OSSERVATORIO AMBIENTALE
NUOVO COLLEGAMENTO FERROVIARIO PALERMO-CATANIA. LOTTI 3 E 4A

Parere n. 1 del 8 maggio 2024

Progetto	DIRETTRICE FERROVIARIA MESSINA – CATANIA - PALERMO NUOVO COLLEGAMENTO PALERMO – CATANIA TRATTA CALTANISSETTA XIRBI – NUOVA ENNA (LOTTO 4A) PIANO DI UTILIZZO DEI MATERIALI DI SCAVO DI PROGETTO ESECUTIVO – OPERE DI PARTE B ID: 10899
Proponente	RFI S.p.A. - Direzione Investimenti Area Sicilia e Calabria

Figura 6.2 – Area DT.04 di PE risagomata con esclusione della porzione interessata dalla formazione arborea (cerchiata in giallo).

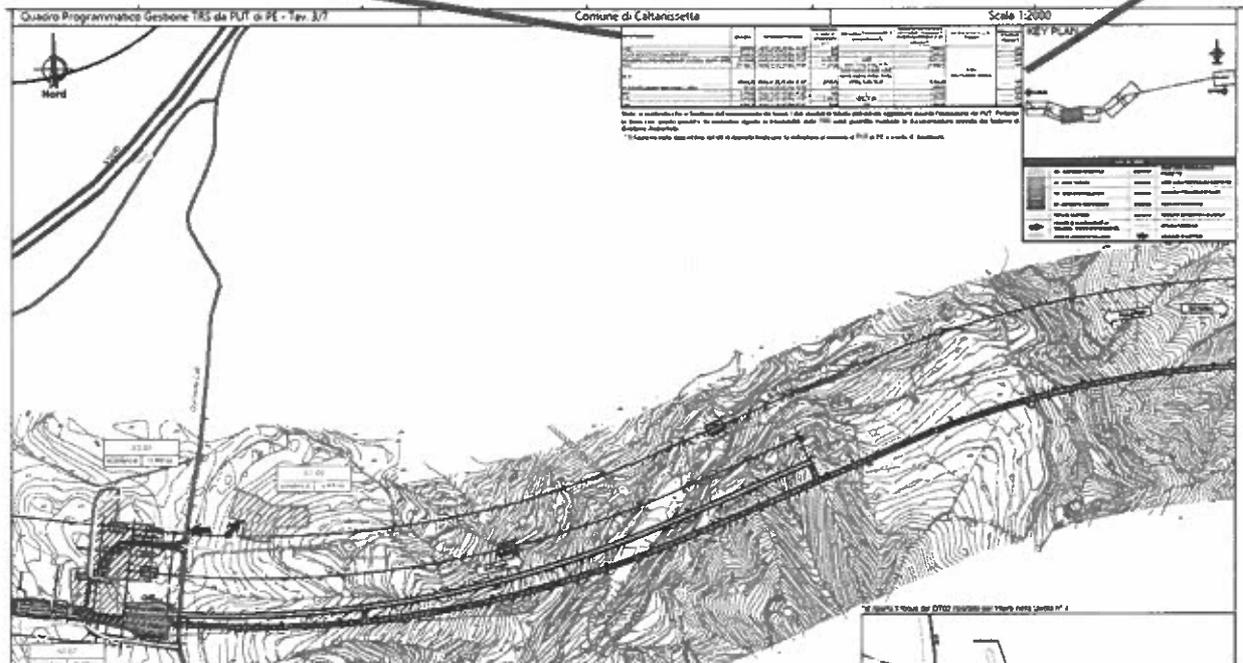
Con riguardo alla condizione n. 3 del parere n. 2 del 29/04/2022 della Commissione Tecnica PNRR-PNIEC che prescriveva di modificare o delocalizzare l’area di cantiere DT.04 al fine di preservare la formazione arborea presente, riconducibile ad arboricoltura da legno, il Proponente ha provveduto alla risagomatura dell’area di cantiere in corrispondenza del margine meridionale, così da escludere dall’area di cantiere la porzione interessata dalla formazione arborea ed evitare l’interferenza con la vegetazione esistente.
